DEPARTAMENTO DE EVALUACIÓN DE ESTUDIOS DE IMPACTO AMBIENTAL

DEIA-DEEIA-AC-0161-0610-2021

De acuerdo con lo establecido en el artículo 43 de Decreto Ejecutivo No. 123 de 14 agosto de 2009, modificado por el Decreto Ejecutivo No. 155 de agosto de 2011, le solicitamos primera información aclaratoria al Estudio de Impacto Ambiental (EsIA) Categoría II, titulado **“ESTUDIO, DISEÑO, CONSTRUCCIÓN Y FINANCIAMIENTO DEL CAMINO SAN JOSÉ – CALIDONIA – PLATANARES - PIXVAE”** a desarrollarse en los corregimientos de Calidonia, Platanares y Pixvae, distritos de Soná y Las Palmas, provincia de Veraguas, que consiste en lo siguiente:

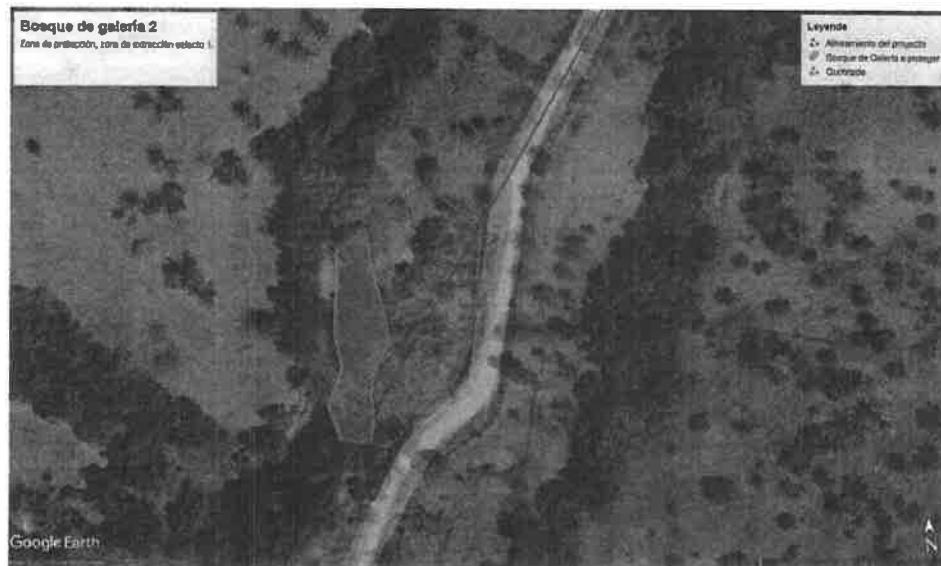
- Presentar descripción de medida efectiva que garantice el flujo libre del agua de los cuerpos hídricos el cual el nuevo alineamiento pasa 29 veces. Ver vista satelital de la distribución de los cruces del alineamiento sobre quebradas y Cuadro de coordenadas de los cruces del alineamiento sobre quebradas en anexos.

- Cuadro de coordenadas de los cruces del alineamiento sobre quebradas, ver distribución en vista satelital:
